E-sirkulære 2013-14-BS

Endring av kontaktledningsanlegg Ganddal stasjon.

Vedlagt følger oppdatert koblings skjema:

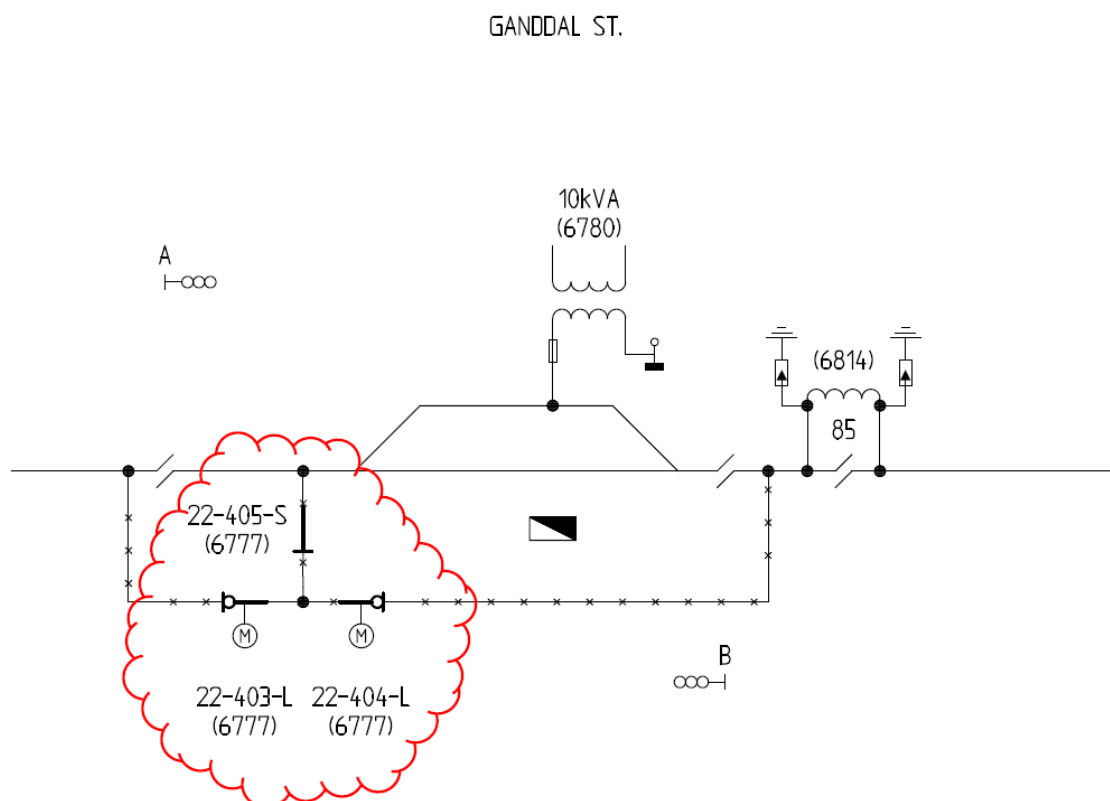
Natten mellom 21/5 og 22/5 er det planlagt å bygge om bryterarrangementet på Ganddal stasjon.

1. Bryter 22-403L, 22-404-L og 22-405-S vil få ny funksjon.
2. Bryter 22-406-S fjernes.
3. Matekabler fra Ganddal omformer fjernes.

LFS bekrefter endringen til elkraftsentralen når utført.
